**PRÉFET
DE L'INDRE**

**ARRETE n°36-2024-02-19-00027 du 19 février 2024
Modifiant l'arrêté préfectoral n° 36-2022-09-01-2007 du 01 septembre 2022
et autorisant les travaux d'aménagement complémentaire du seuil principal de répartition du
moulin d'exploitation de la SCEA Ingrandes – La Croix Blanche représentée par M. Thierry
PASCANO, 1 La Croix Blanche, 36300 INGRANDES**

Notice technique - Moulin de Pontigny

Compte rendu de la réunion de chantier

Figure 1 : Vue en plan et profil en long du projet

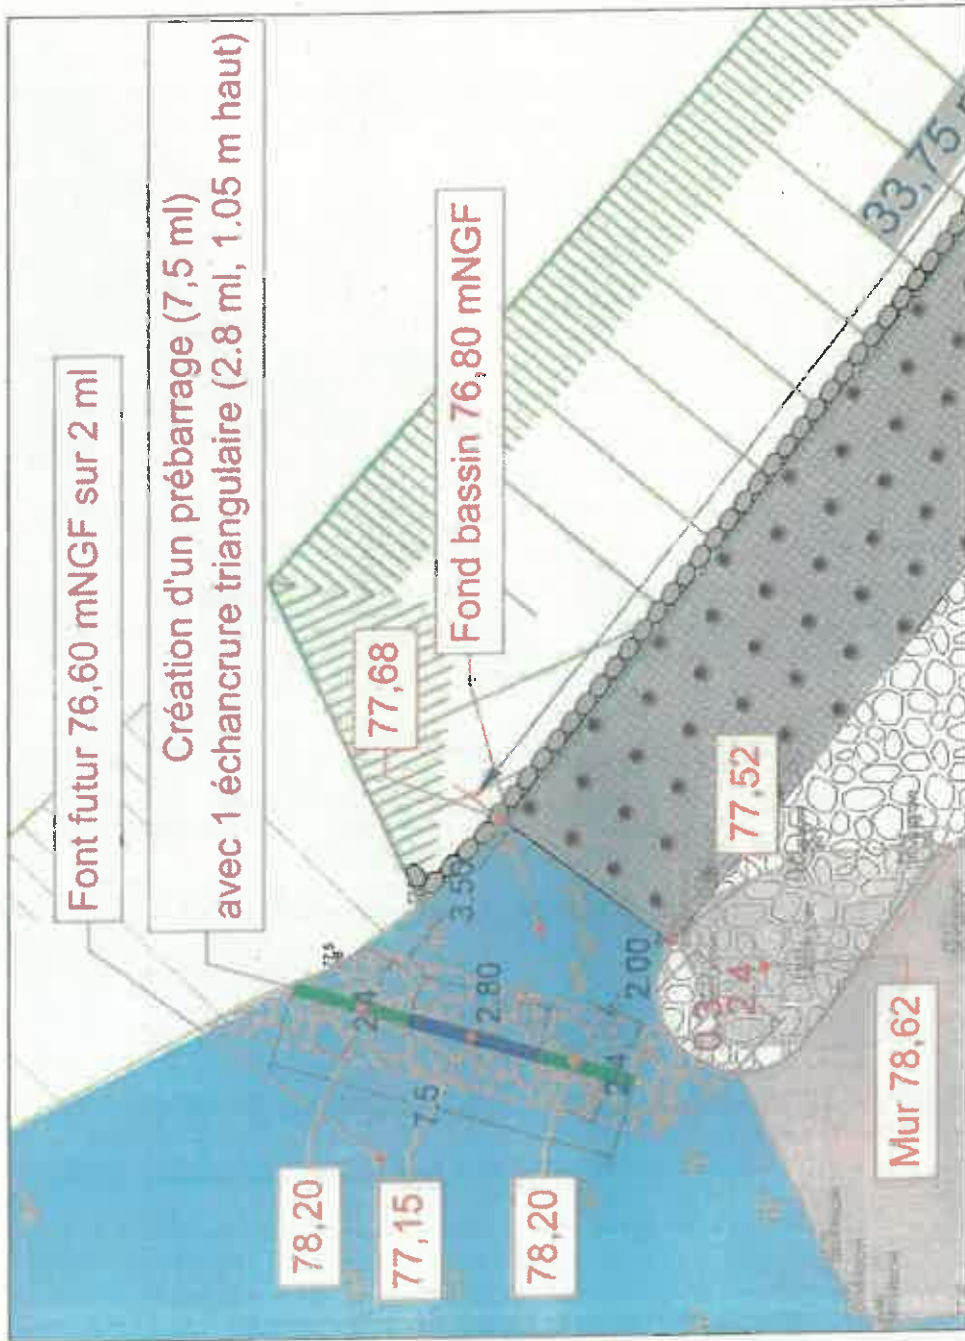
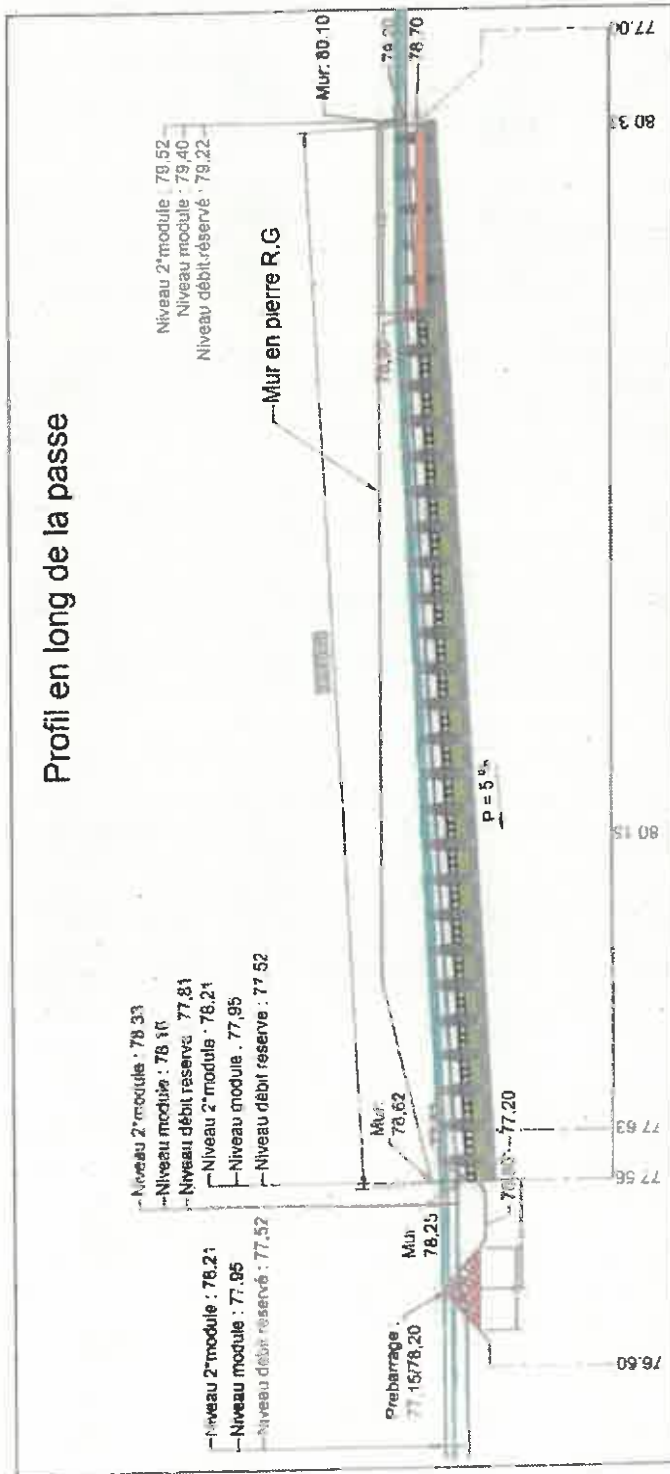
L'aménagement amont de la rampe, le radier doit être réalisé à moins 20 cm de la hauteur de la rampe pour casser un peu la force du courant.

Les menhirs sur les 6 ml en amont seront sortis et évacués.

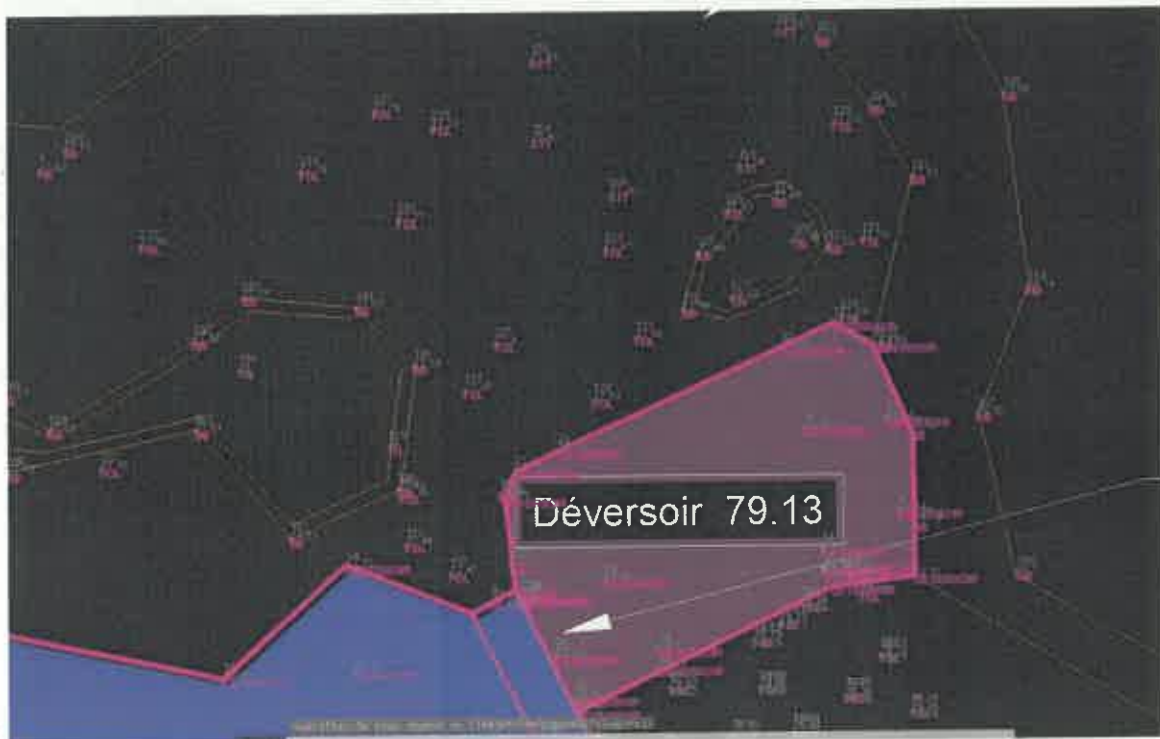
Dans le rapport de phase 1 d'état des lieux/diagnostic, il est mentionné la cote 77,32 mNGF dans le tableau 22 de la page 103 comme cote d'eau au 10^{ème} du module "aval ouvrage". Le point 5 de la figure 29 de la page 102, identifie ce point aval. Cette cote d'eau ne correspond pas à la cote de 77.52 mNGF utilisée par la suite.

Réponse : La cote d'eau directe en aval du déversoir (à 4ml) est bien 77,52 mNGF.

La cote 77,32 mNGF se situe plus en aval (point 5 de la page 103, à 160 m en aval du déversoir).

Je vous joins l'extrait du fichier plan (topo de l'étude) où l'on voit que le fond de la rivière (FDL) en aval du déversoir est bien supérieur à 77,32 mNGF, donc avec une cote d'eau plus haute.

Figure 1 : Vue en plan et profil en long du projet

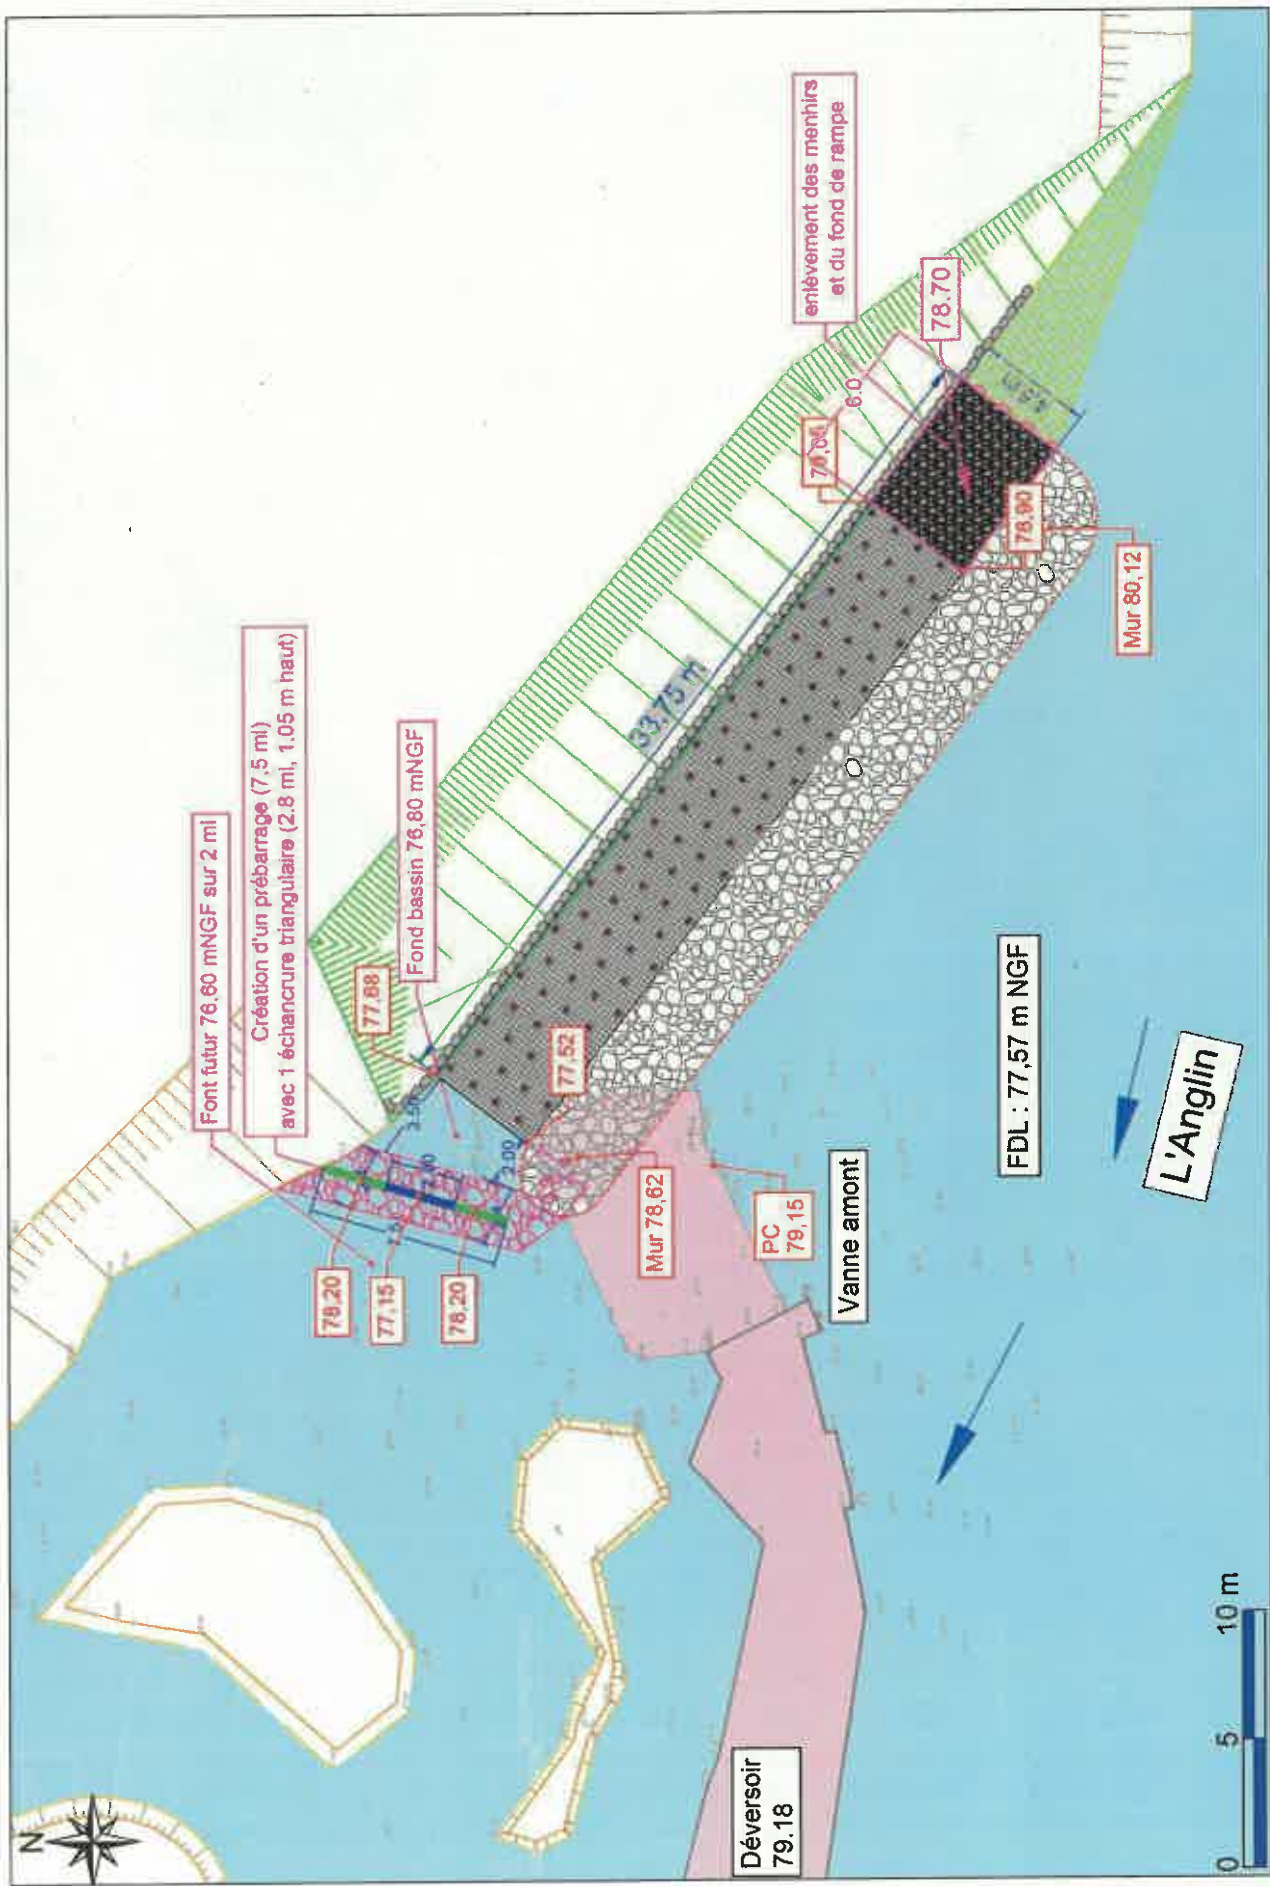
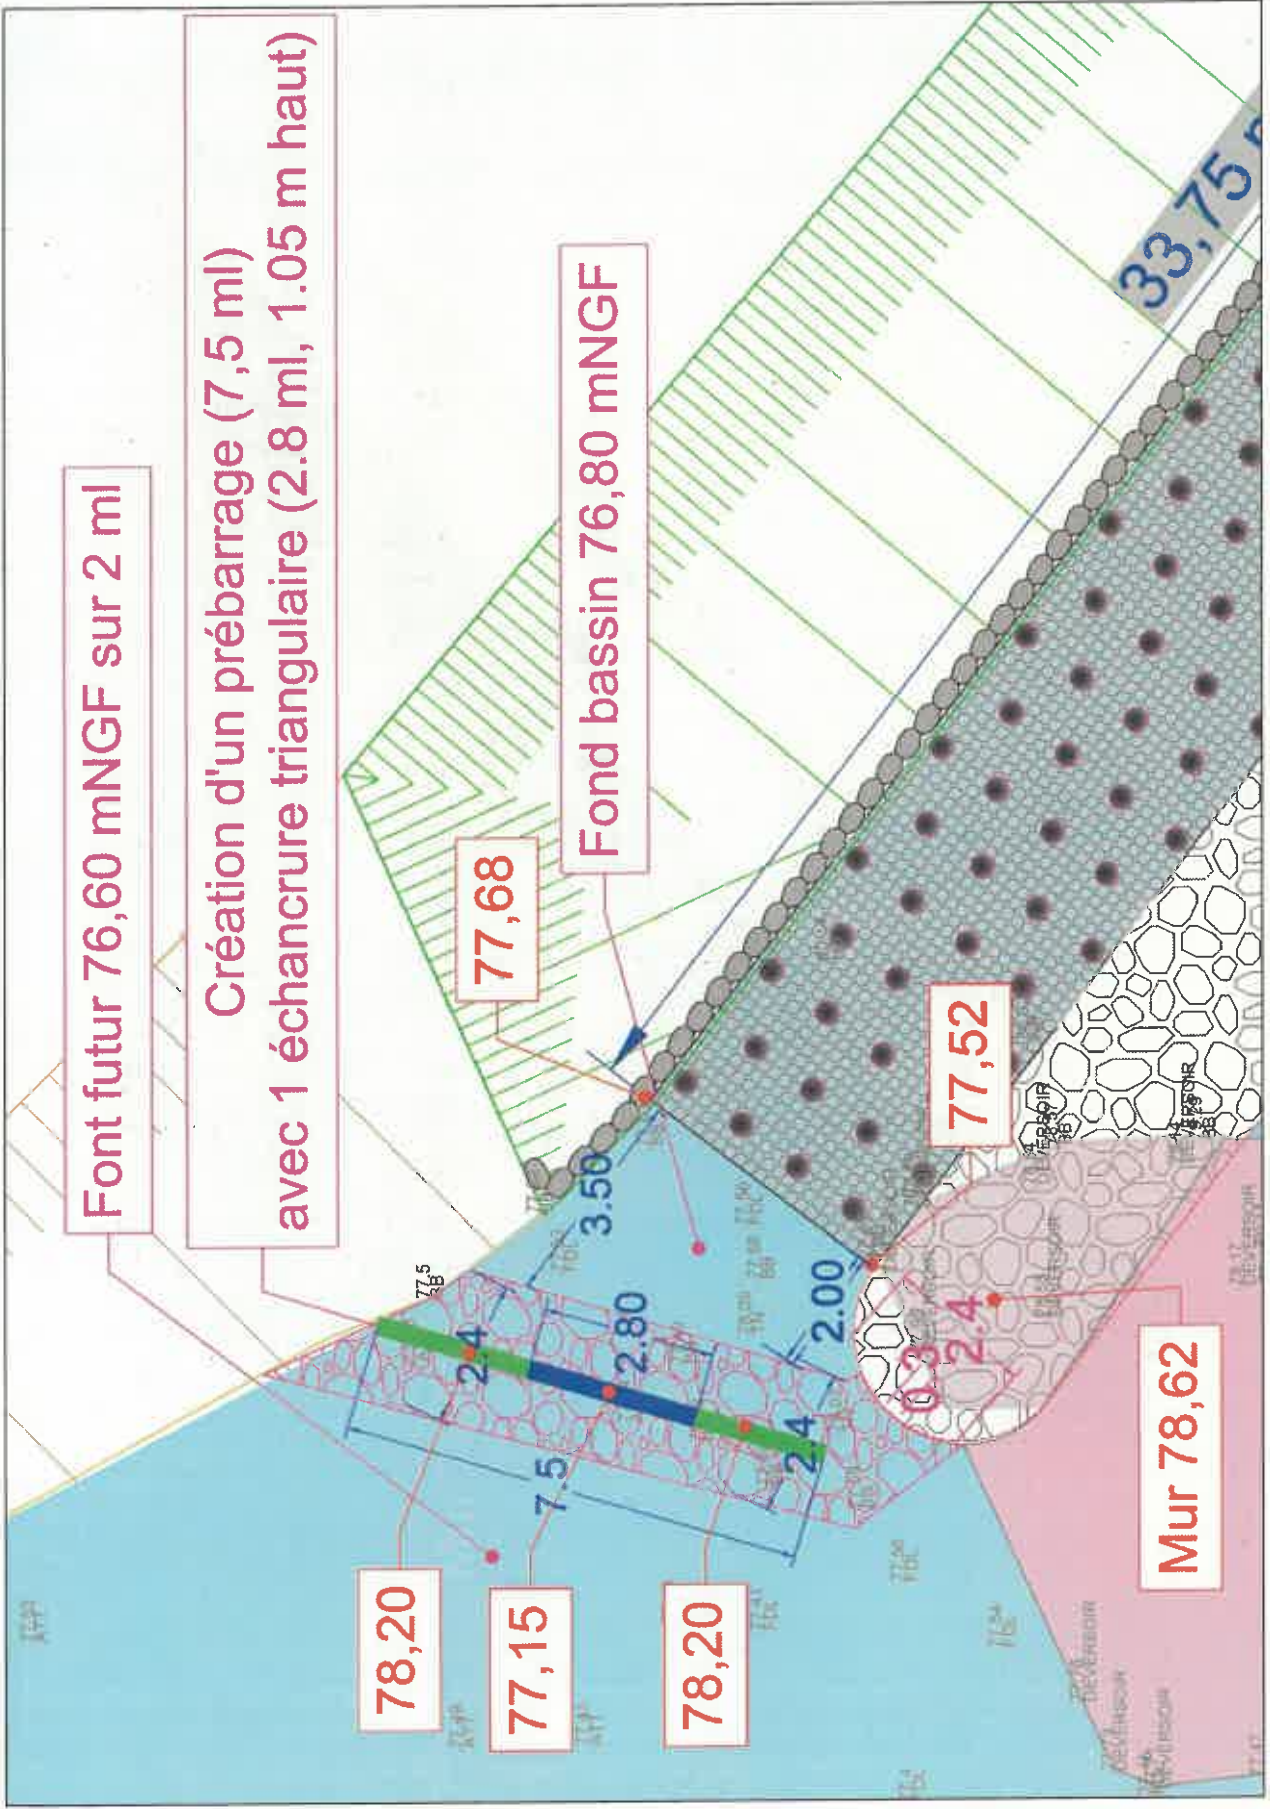
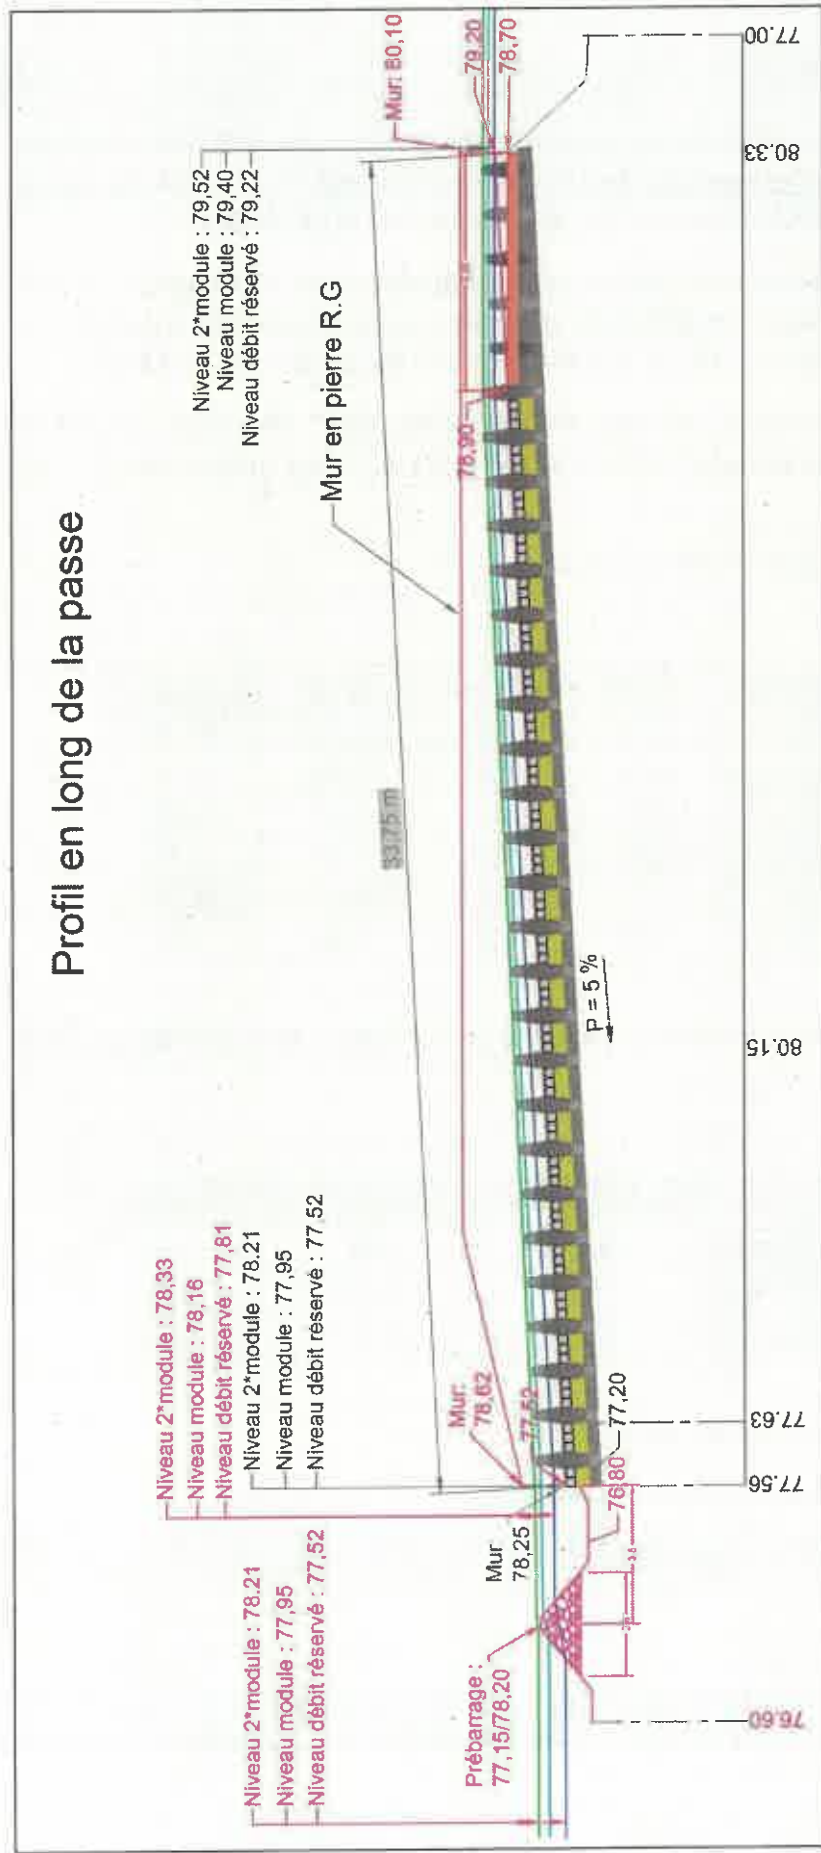
- **Arasement du rideau de palplanches, enlèvement des menhirs et des blocs de fond sur 6 ml,**
- **Reprise du fond amont par apport de blocs sans bétonnage à 78,70 mNGF, soit -20 cm par rapport à l'altitude du départ de la rampe.**

L'aménagement amont de la rampe, le radier doit être réalisé à moins 20 cm de la hauteur de la rampe pour casser un peu la force du courant.

Les menhirs sur les 6 ml en amont seront sortis et évacués.
